Meie 16.05.2025 nr 7.1-2/25/7521-2

**Heimtali küla vee- ja kanalisatsioonitorustike  
ning pumpla rekonstrueerimisprojekti  
ehitusloa eelnõu kooskõlastamata jätmine,  
menetlus nr 488642**

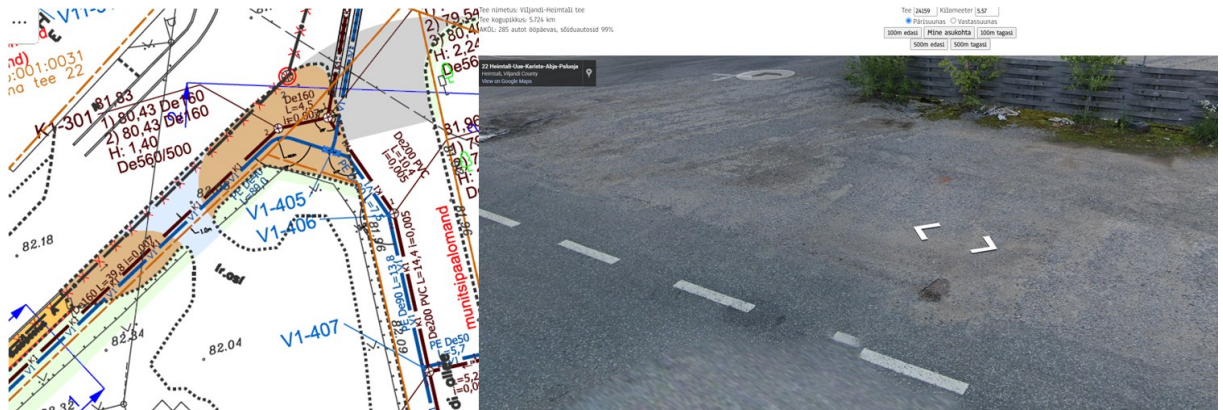
3. ÜVK trassidel arvestage varisemisnurkadega ja kaeviku põhja laiusega, sellest sõltub kaeviku konttuur maapinnal ja vajalik taastamise ulatus. Lahtise kaeve varisemisnurk tuleb arvestada 53° mitte järsem; lahtise kaevega toetatud kaevikus – oleme nõus arvestama võimaliku

varisemismurgaga  $63^\circ$  (so võimalik järelvaring). Joonisel näidata kus toestatud kaevik ja kus mitte.
